# 関西電力本社交渉記録

日時:2009年12月25日(金)午後6時~8時20分

## 1. 地震動過小評価の根本原因について

図4: Fujii-Matsu'ura等によるスケール則の関係: Somerville(細線), 入倉(Irikura, 緑破線), Scholz(青太点線), 武村 Takemura(青太直線), L3乗モデル(茶細点線), Fujii-Matsu'ura(赤太曲線)。Fujii-Matsu'uraは Takemuraと Scholzに漸近し国内地震データ(赤丸)にフィットしている

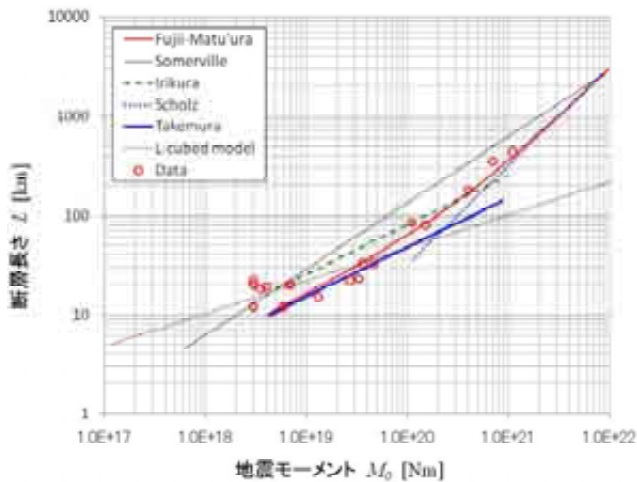
(3)Fujii-Matsu'uraは、断層幅より断層長さが十分長い中規模断層から長大断層を広く包含するL-Mo関係式(断層長さLと地震規模を表す地震モーメント $M_0$ の関係式)を「観測データに基づく回帰計算」から求めたものであり、応力降下量 = 3.1MPaはそれに付随して得られた値に過ぎません。図4のように、Fujii-Matsu'uraは中規模断層に対しては武村式、長大断層に対してはScholzの式に漸近するように彼らのL-Mo関係式を導出しています。したがって、彼らの応力降下量を用いるのであれば、表4～表5のように、彼らのL-Mo関係式を用いて地震規模を求めるべきだと私たちは考えますが、いかがですか。

(質問)まとめて言うが、Fujii-Matsu'uraの用いたデータは入倉の用いたデータと違うが、それは認識しているか？

(質問)わかってないねえ。Fujii-Matsu'uraの用いたデータは図4の白丸の上部の2つを除いて武村が用いた国内データとほぼ同じなんです(厳密には、18個のデータのうち国外データはM8クラスが2個、M8クラス未満が4個、他の12個は国内データ)。評価が少し違うので、ちょっとずれてはいるが、図4の一番下の太い線が武村の式で、点線がScholzの式で、それらに漸近するように求めたのがFujii-Matsu'uraの式だ。その上の破線の式が入倉の式だ。入倉らが用いたのは、この図には出ていないが、破線が真ん中に来るような北米中心のデータだ。だから、入倉らの用いたデータと武村の用いたデータは違うんですよ。Fujii-Matsu'uraがなぜ武村と同じデータを用いたかということ、入倉らのデータでは彼らのモデルに合

わないからです。入倉らのデータに合わせると、応力降下量がものすごく小さくなる。だから、国内データに適用しているんですよ。Fujii-Matsu'uraは2つ関連する論文を出していて、最初の論文では国内データは適用してなかった。2番目の論文で国内データに適用して3.1MPaと14.1MPa(= 3.1MPa/0.22)を導いている。その国内データに合うようにスケール則を出したのが武村の式だ。武村の式を適用したら、地震規模は入倉の式よりも気象庁マグニチュードで0.4~0.5ぐらい大きくなる。入倉らのデータと国内データは明らかにずれている。入倉らもなぜずれているのかわからないと論文に自分で書いている。Fujii-Matsu'uraの応力降下量が正しいと言ってもってくるんだったら、国内データを参照せなあかん

ということでしょう。だとすれば、国内では武村の式を適用すべきだということになりませんか、論理的に。そうすれば、入倉の断層モデルは地震規模を過小評価するということがはっきりするんですよ。それをここでは一生懸命質問しているんだけど、あんたらは、まともに答えてえへん。

(回答)地震本部によれば、いくつかの条件下で導出された値であり、適用範囲については今後十分に検討していく必要があるとされているが、地震モーメントに関しては特に問題があるとは考えていない。

図5: 中央防災会議で検討された主な活断層による地震規模評価式: 上から武村式(断層面積), 武村式(断層長さ), Shimazaki式, 中央防災会議による式, Fujii-Matsu'ura式, Irikura(入倉)式であり, 日本の垂直横ずれ断層では, 入倉式による地震規模が最も小さくなる

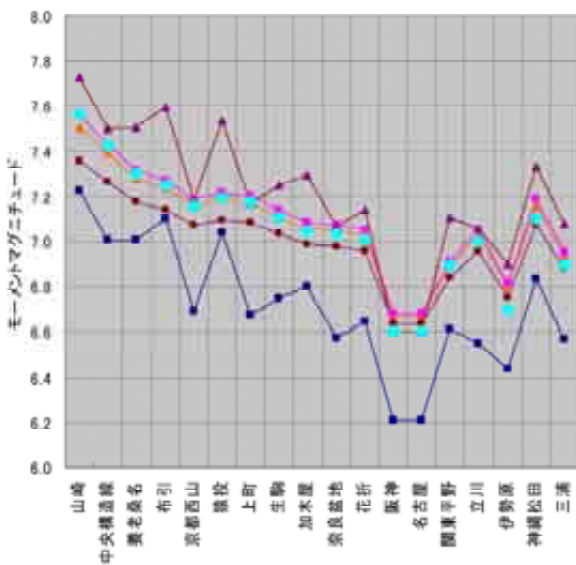
(5)Fujii-Matsu'uraを採用するのであれば、その地震データが入倉らの北米中心の地震データとは全く異なることを直視すべきです。中央防災会議による国内の主な活断層に対する地震規模を比較した図5によれば、推本レシピで採用されている入倉式がもっとも小さな地震規模になり、武村式(断層面積)が最も大きく、その中間に武村式(断層長さ)とFujii-Matsu'ura式があります。したがって、国内の断層モデルでは国内の地震データに基づいた断層モデルのパラメータ設定法を採用すべきであり、レシピの妥当性について根本から見直すべきだと私たちは考えますが、いかがですか。M5クラスを超える近距離地震観測記録の存在しない美浜原発では、震源断層に関する巨視的・微視的パラメータについて、その妥当性を判断するための根拠となるデータが全くありません。少なくとも推本による改訂レシピ、すなわち、「地震規模を松田式で求めて断層面積を修正してレシピを適用する」方法を採用すべきだと私たちは考えますが、いかがですか。

(質問)図5の中央防災会議で検討した断層モデルの比較では、入倉と武村とでモーメントマグニチュードで0.4の差がある。系統的に。だから、中央防災会議は入倉の断層モデルを使わなかった。

(回答)強震動評価のレシピの妥当性については、多くの地震を例として、多くの研究者や国の地震本部においても確かめられており、現状とくに問題があるとは考えていない。
